A	Anpassung TGA-Planung an Architektengrundriss Index H vom 09.06.2026	03.08.2026	CN
Index:	Änderung:	Datum:	Gezeichnet:

Neubau Kita Königsgarten
Hauptstraße 17-19, Geb. 6329, 55120 Mainz

Ausführungsplanung Elektrotechnik Dachaufsicht			
Projektnummer: EQ_Kita_I	Gewerk: Elektro	Zeichnungsnummer: 3	Index: A
Verfasser: Ch. Nikoley	Datum: 05.03.2026	Blatt: A0	Maßstab: 1:100
Bauteil: Equipppers Education e.V. Hauptstrasse 17-19 Gebäude 6329 55120 Mainz

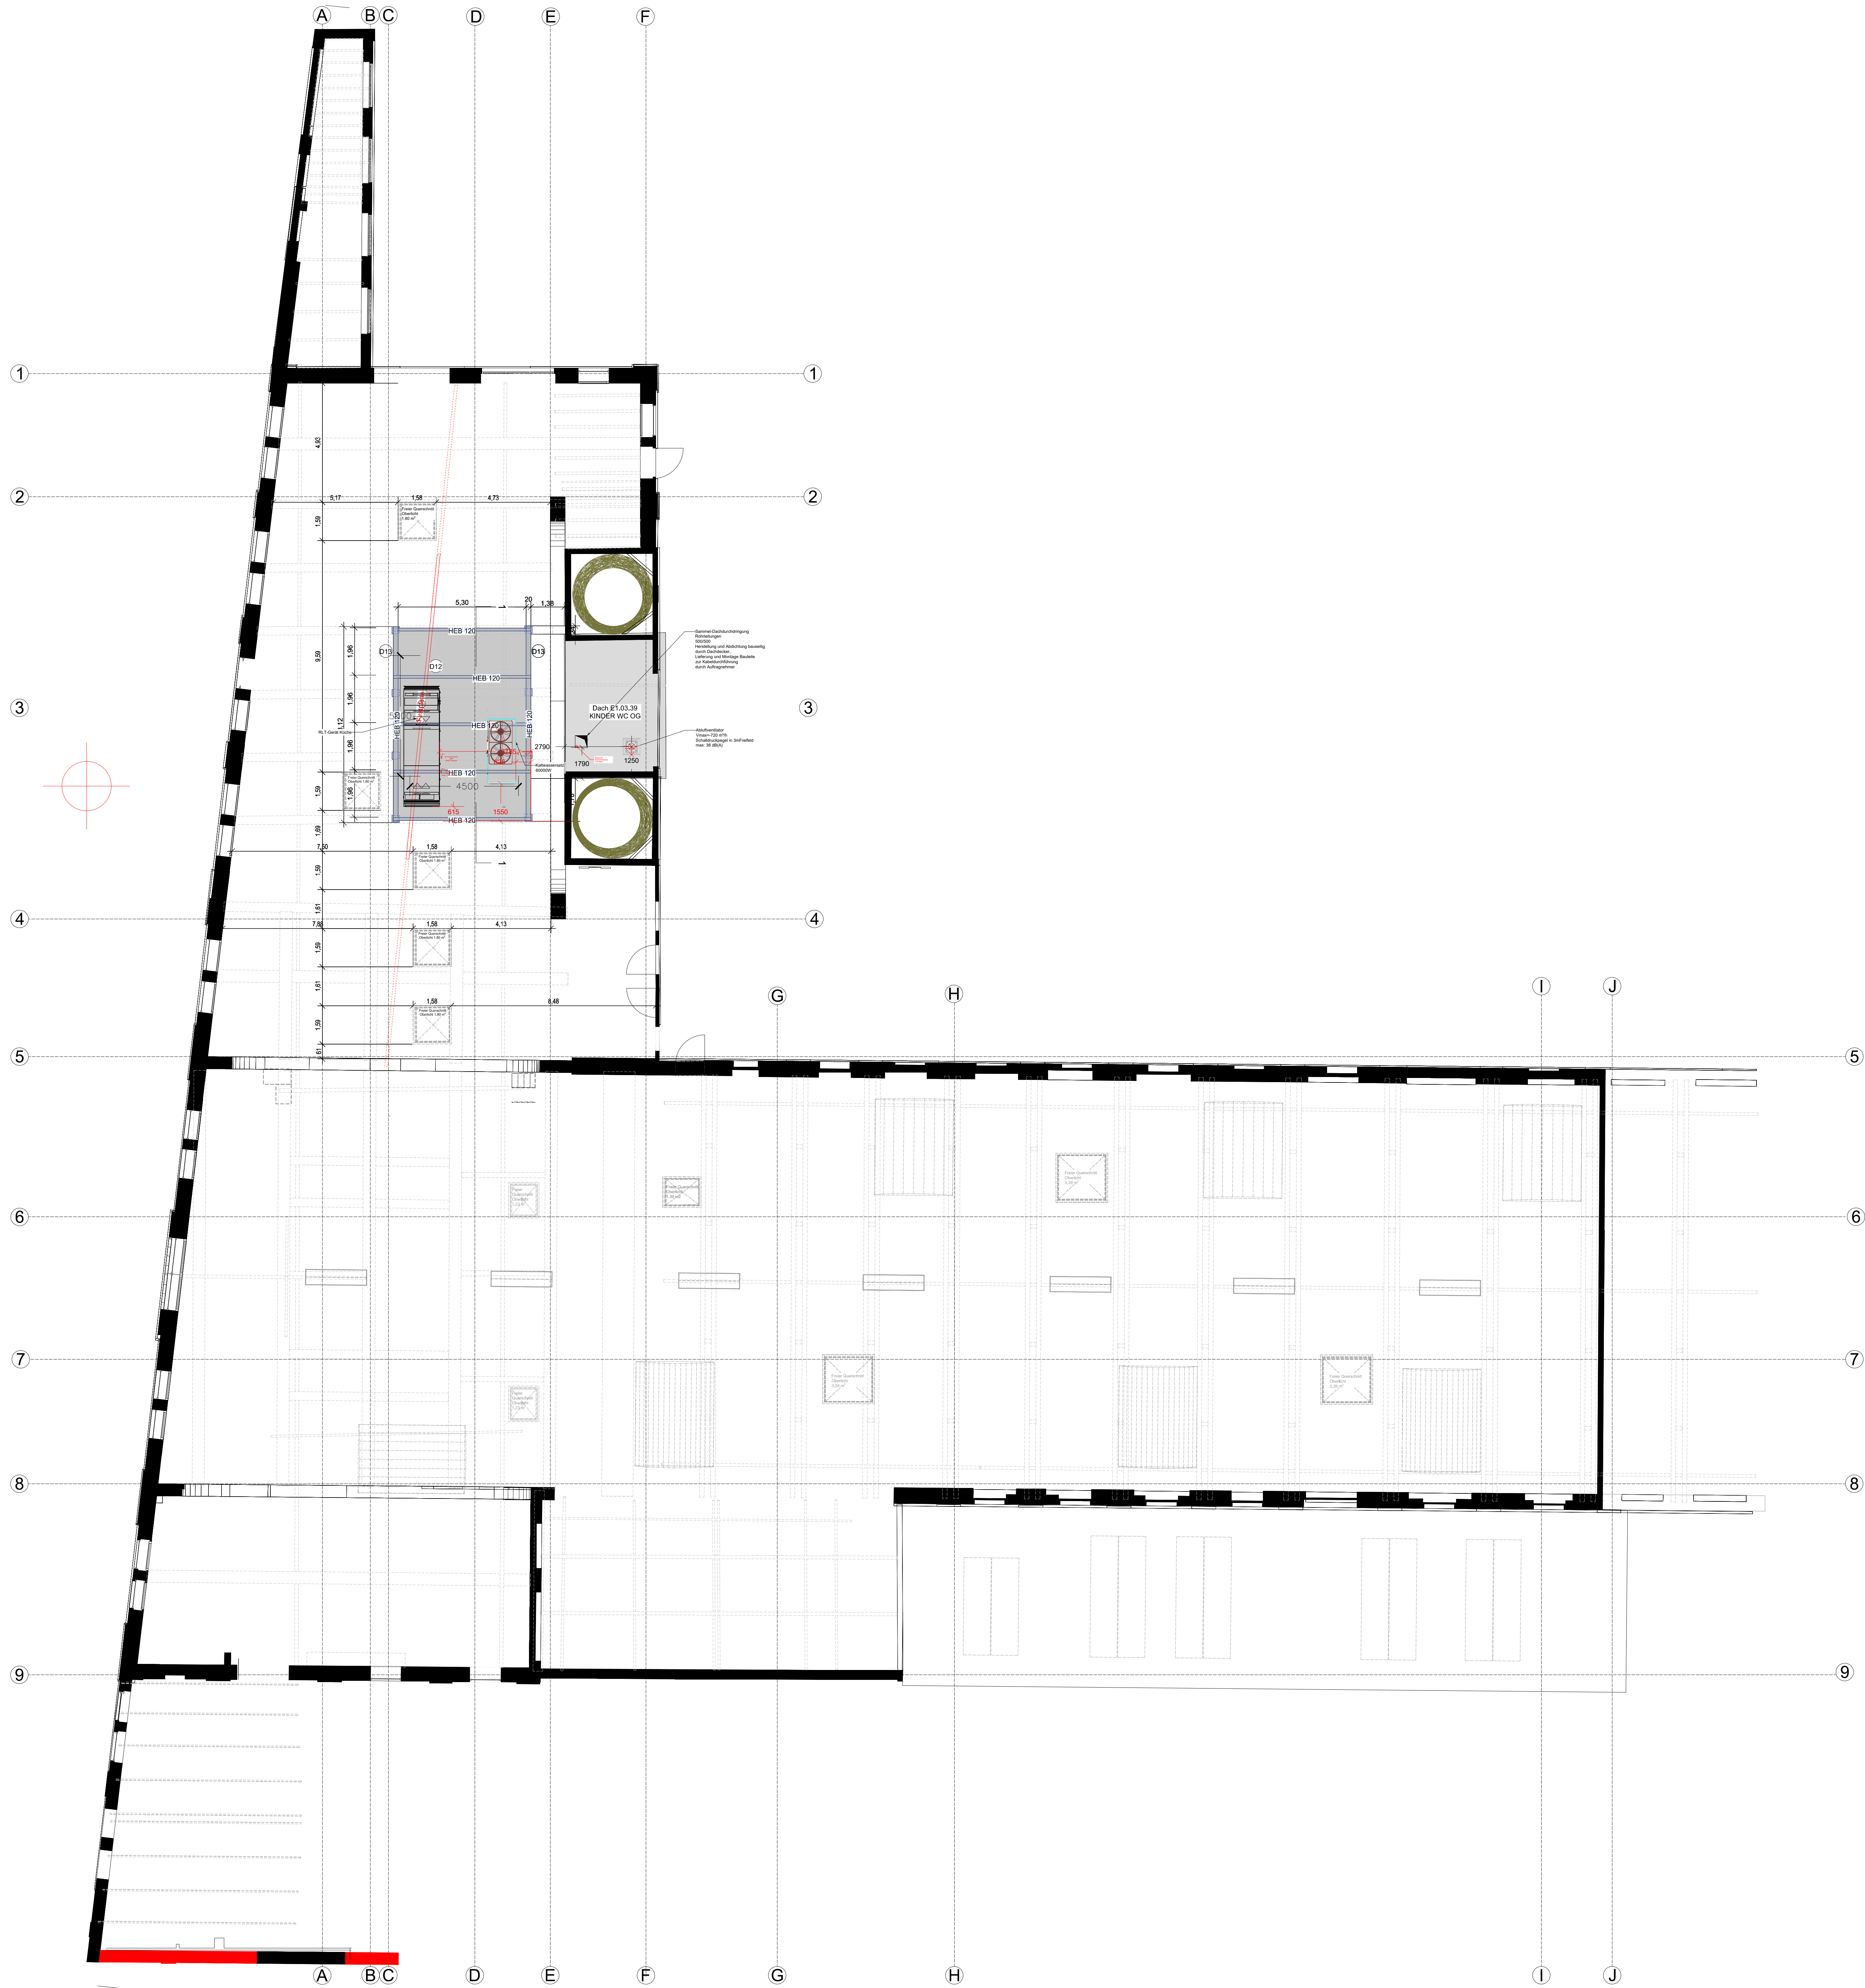
Hinweis:
Der vorliegende Plan wurde anhand des
Architektengrundrisses Index H Stand 09.06.2026
erstellt.
Alle TGA-relevanten Bauteilpositionen wie Kanal- und
Rohrleitungsführung, sowie Anschlüsse, Trassen,
Heizkörperpositionen, Höhenangaben etc. wurden
entsprechend des neuen Planstandes
(Architektengrundriss Index H) aktualisiert.
